Gutachten über die Canalisation

Stadt Mannheim

MANNHEIM, den 26. Juli 1888.

Gutachten über die Canalisation der Stadt.

Entwurfs-Skizze für die Hauptkanäle zur Entwässerung der tiefen Strassenrüge im Bezirk II. S.T.4.5.

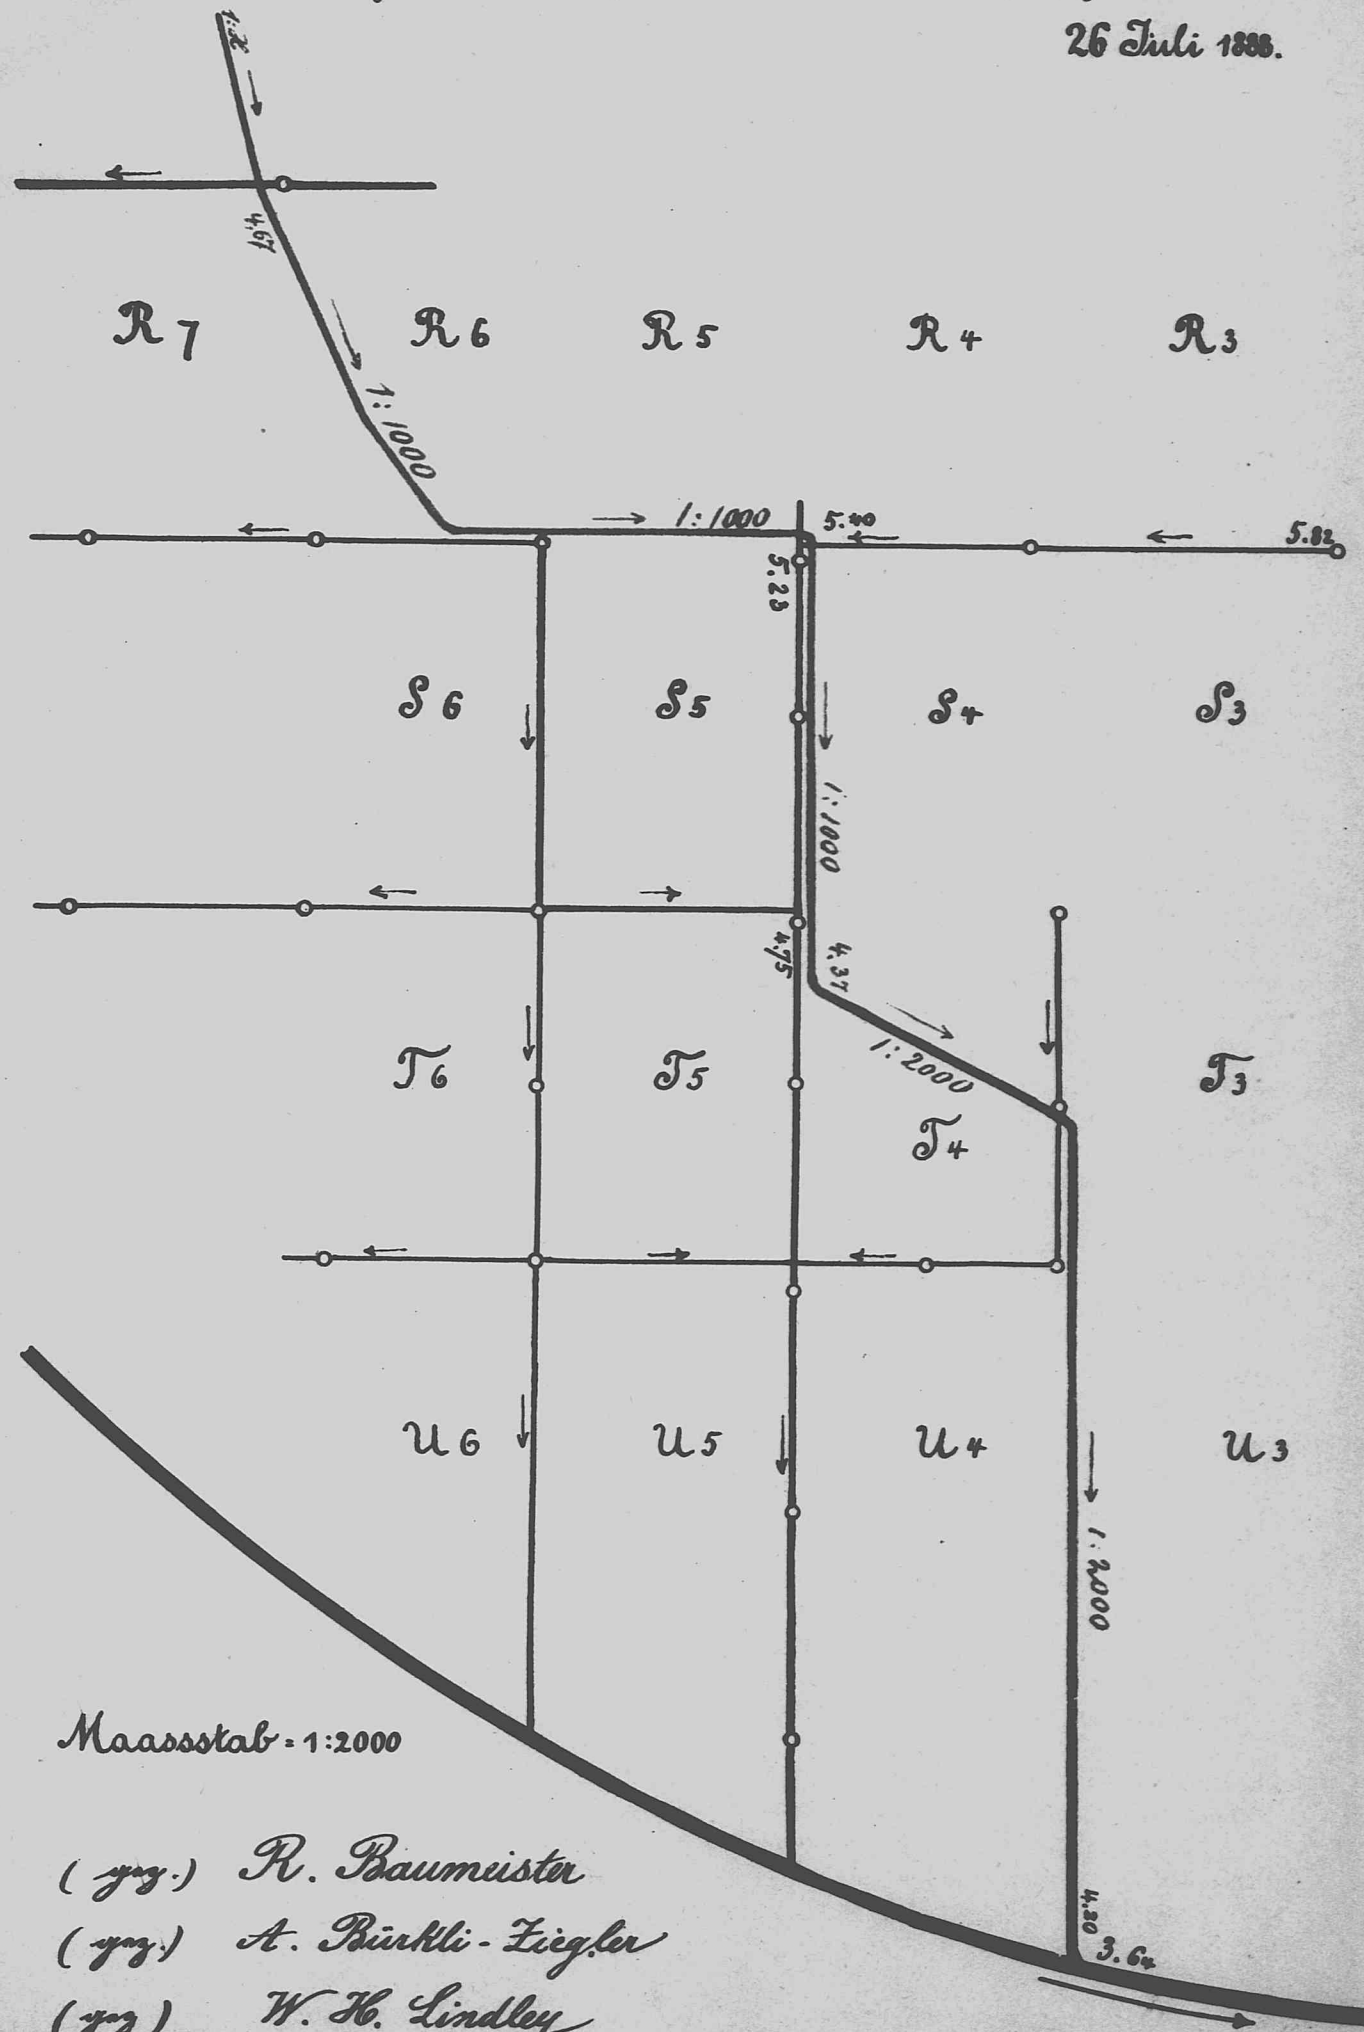
Wir haben deshalb die Gestaltung der Canal-Anlage, welche namentlich den tiefen Punkt im Bezirk II im Quartier S. T. 4. 5. einerseits und jenen im Bezirk III im Quartier H. J. 4. 5. andererseits berührt, des Näheren geprüft und in den beiliegenden Zeichnungen I und II generell diejenige Lösung dargestellt, welche wir hierfür empfehlen möchten. Dieselbe sichert einerseits die planmässige Entwicklung des neuen umliegenden Canalnetzes, ändert möglichst wenig am Bestehenden, erzielt die nothwendige Tiefe der Entwässerung für diese niedrigst gelegenen Stadttheile und hält auch ferner die Möglichkeit offen, das Alte, Unzweckmässige durch Zweckentsprechenderes später einmal zu ersetzen.

Wir beziehen uns auf die Lage-, Höhen- und Gefälls-Angaben der zwei Skizzen, welche generell zu nehmen sind, und in deren Sinne die Detail-Ausarbeitung aller dadurch berührten Theile der projectirten Canalanlage zu erfolgen hätte. Hierbei legen wir Werth darauf, dass die zwei tiefliegenden Hauptcanäle möglichst der im Terrain vorhandenen tiefen Mulde folgen.

Wir schlagen desshalb vor, das gesammte Canalnetz des oberen Systemes um 0,70 bis 0,90 m

zu senken, d. h. sämtliche Höhengoten um ebensoviel zu vermindern unter möglichster Beibehaltung im Uebrigen der abgewinkelten Linien, Richtungen und Gefälle des Projectes vom October 1887.

Lageplan für die gemeinsame Pumpstation am rechten Neckarufer.

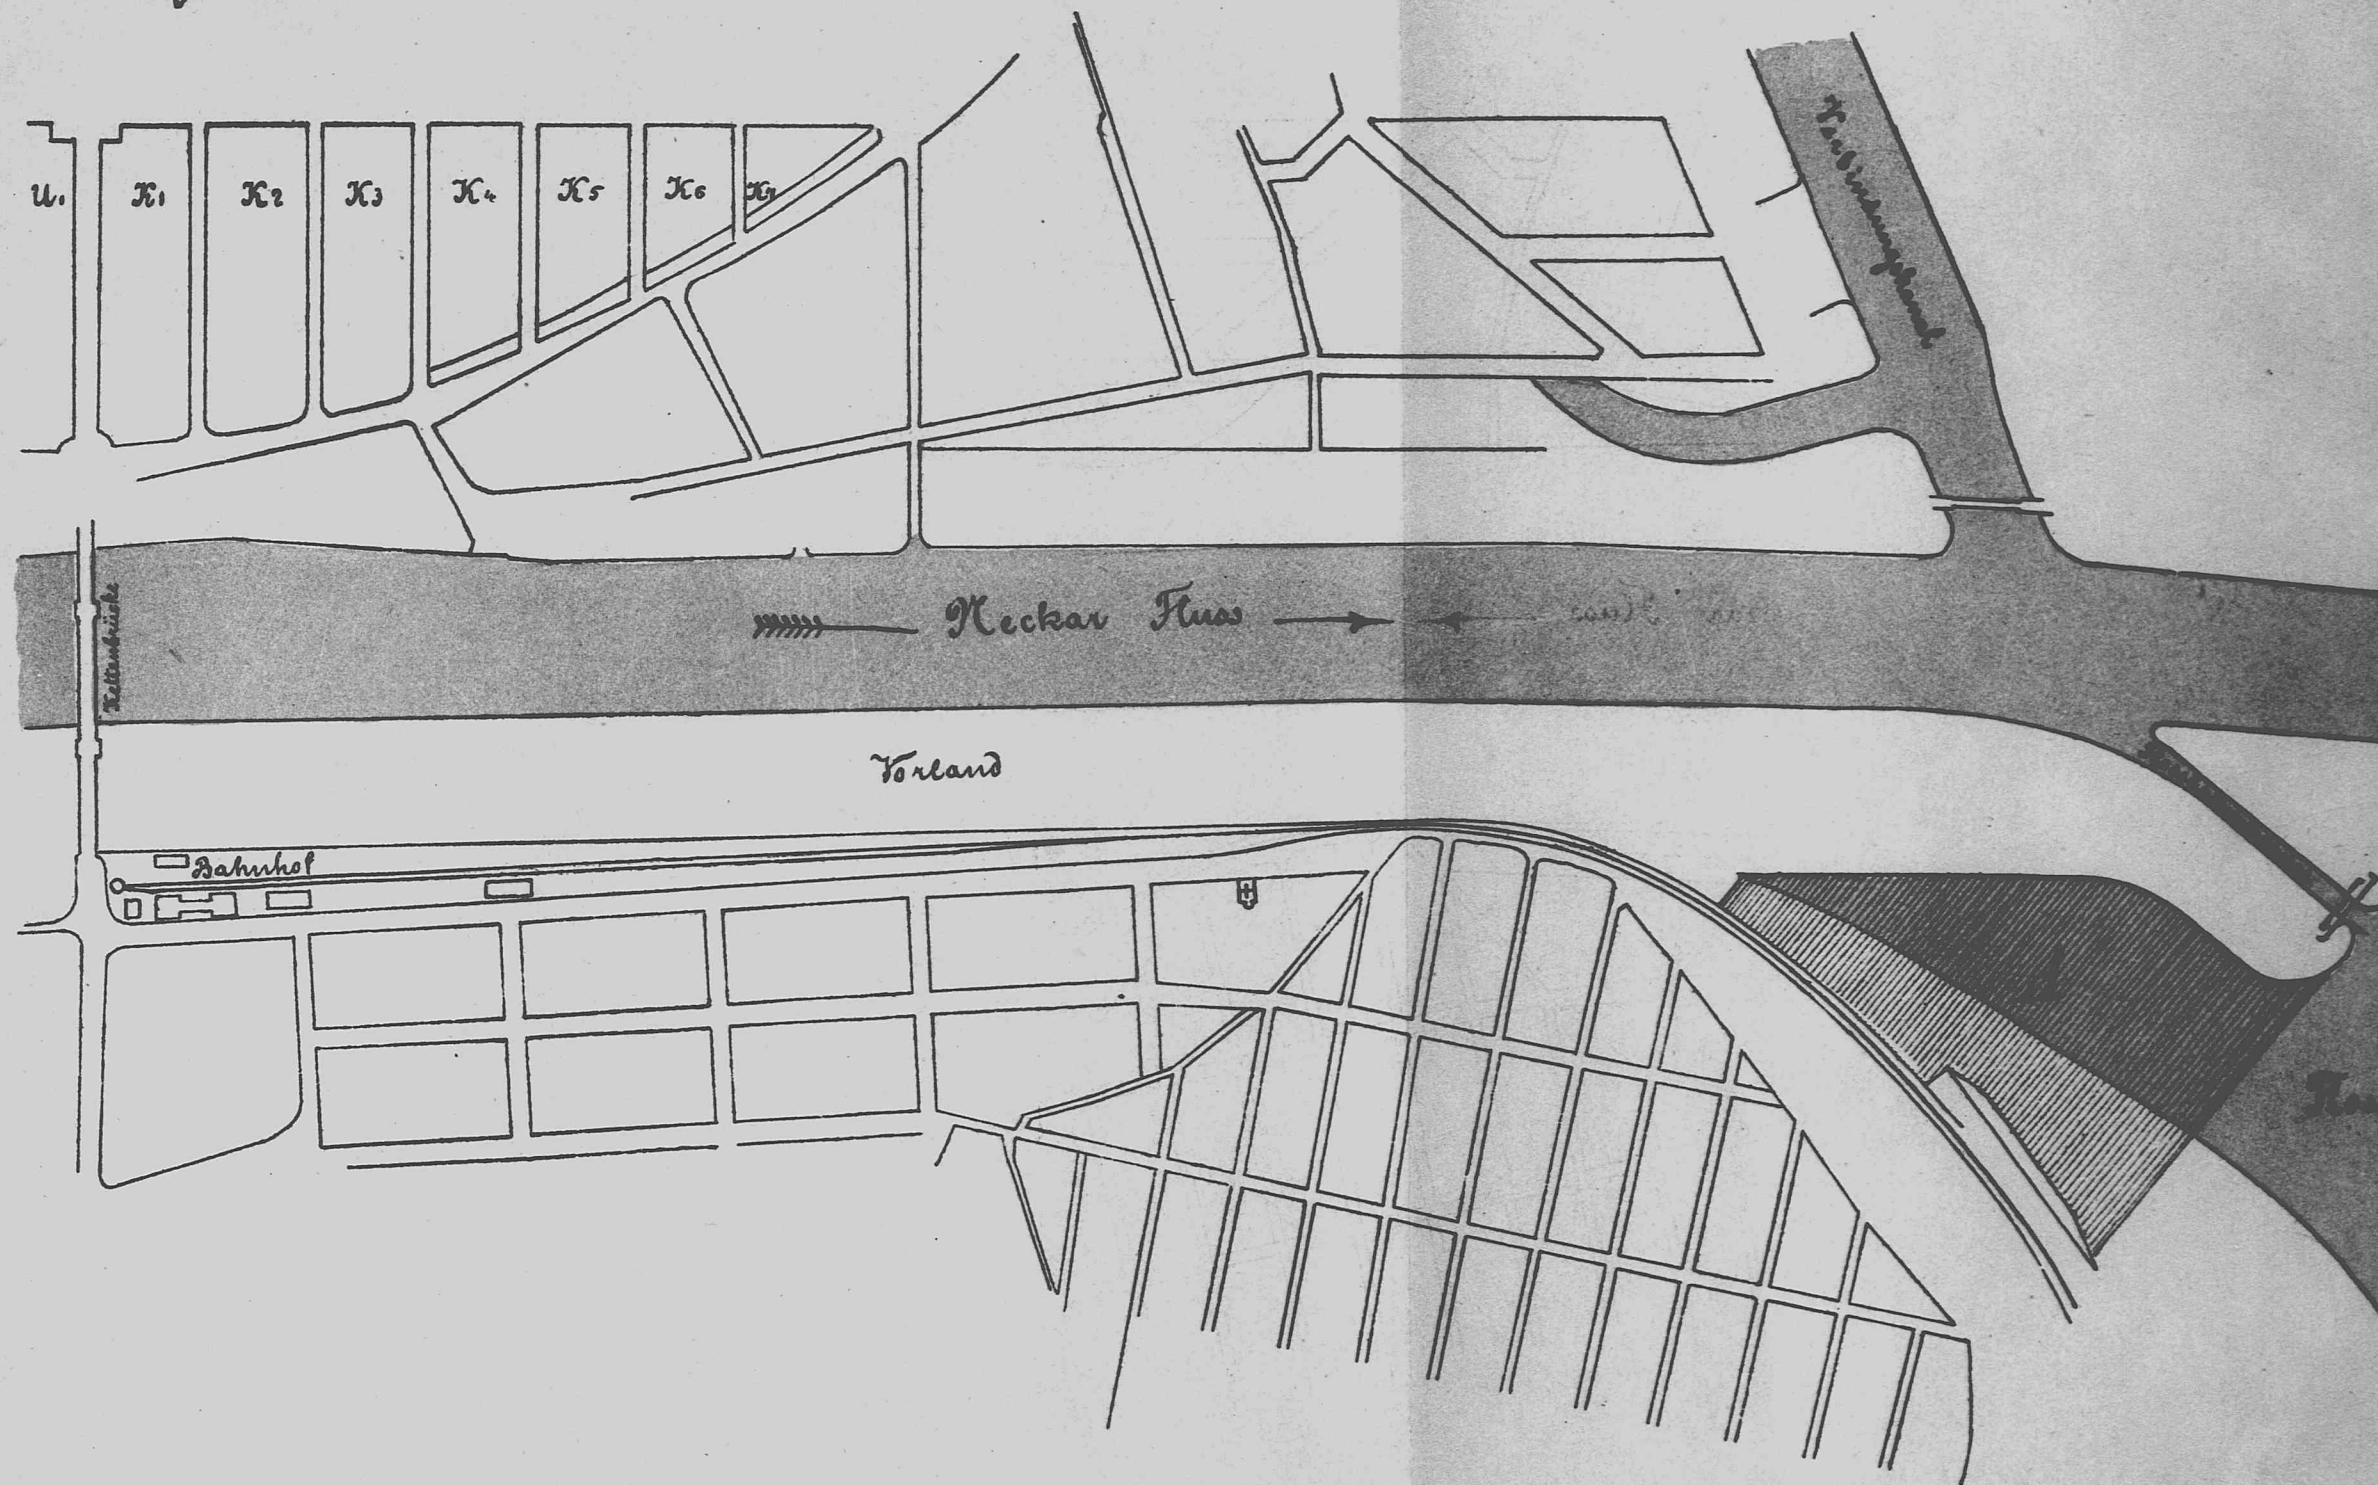
Dagegen können wir die gewählte **Stelle für die Pumpstation** nicht befürworten.

Es unterliegt keinem Zweifel, dass die Stelle für die Pumpstation am rechten Neckarufer so gewählt werden sollte, dass an derselben die Vereinigung der Abwässer der gesammten Stadt anstandslos erfolgen kann, entweder zwecks ihrer Behandlung oder zwecks ihrer weiteren Beförderung.

Dieser Gesichtspunkt führt uns zu dem Vorschlage für die Pumpstation das Dreieck zu wählen, welches durch die äussere Begrenzung des Bahndammes der Hessischen Ludwigsbahn, die innere Begrenzung des Neckar-Deiches und einer Linie vom inneren Pfeiler der Flossschleuse nach dem rechtsseitigen Ufer des Flosshafens umschlossen wird.

Diese Fläche haben wir auf der beiliegenden Zeichnung III durch rothe Schraffur und mit »A« bezeichnet.

Es ist zwar nur ein Theil dieser Fläche für die alsbaldigen Bedürfnisse erforderlich, wir würden jedoch vorschlagen die ganze Fläche jetzt schon für den erwähnten Zweck zu sichern. Dieselbe würde den erforderlichen Raum für die Zusammenleitung und weitere Behandlung aller Abwässer in der günstigsten Lage gewähren und die weitergehenden Beschlüsse hierüber könnten vorbehalten werden, bis die Verhältnisse solche Massnahmen erheischen.

Unter Beibehaltung der im Projecte angenommenen allgemeinen Höhenverhältnisse der Canäle wäre der Wasserspiegel der Hauptsiele der Neckar-Vorstadt an der Einmündungs-Stelle in den Brunnen der Pumpstation auf

+ 3,45 m

zu legen und die Sohle dementsprechend auf

+ 3,20 m.
